今井電機株式会社

製品仕様変更のご案内

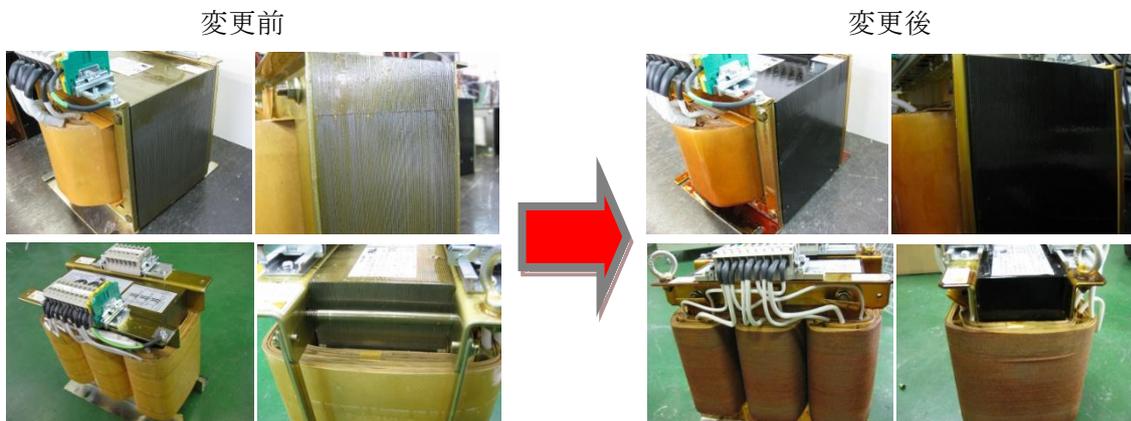
ワニスの変更、鉄芯部の黒色塗装。

* 塗装はワニス含浸前に行います。

* 取付寸法、電気的特性に変化は御座いません。

製造工程の統一。鉄芯部の劣化防止と防錆対策強化のため（黒色塗装）。
